Oggetto: [ID_VIP: 11282] Proponente: **RDP S.r.l.** Istanza per il rilascio del provvedimento di VIA ai sensi dell'art. 23 del D.Lgs. 152/2006, relativa al progetto per la realizzazione di un impianto eolico, costituito da 8 aerogeneratori di potenza unitaria pari a 7,2 MW, per una potenza complessiva di 57,6 MW, da realizzarsi nel Comune di Ruvo di Puglia (BA), oltre ad un sistema di accumulo di potenza pari a 50 MW e incluse le opportune opere di connessione alla RTN, ricadenti anche nei comuni di Terlizzi (BA) e Bitonto (BA).

PARERE MONOTEMATICO AGENTI FISICI

21 - CASTEL DEL MONTE - SCALA CASTELLO
ANTE OPERAM

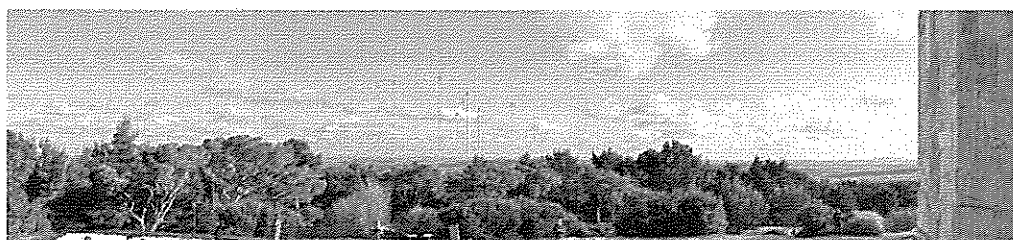
Tuttavia, preme sottolineare che dai fotoinserimenti indicati nel SIA, l'impatto visivo non risulta affatto nullo; a titolo di esempio, si mette in evidenza come, dal luogo di interesse storico-culturale “Castel del Monte”, la simulazione della presenza del parco eolico sarebbe perfettamente visibile dalla “Scala Castello”, come mostrato nel foto inserimento presente a pag. 157 del SIA, e che di seguito si riporta:
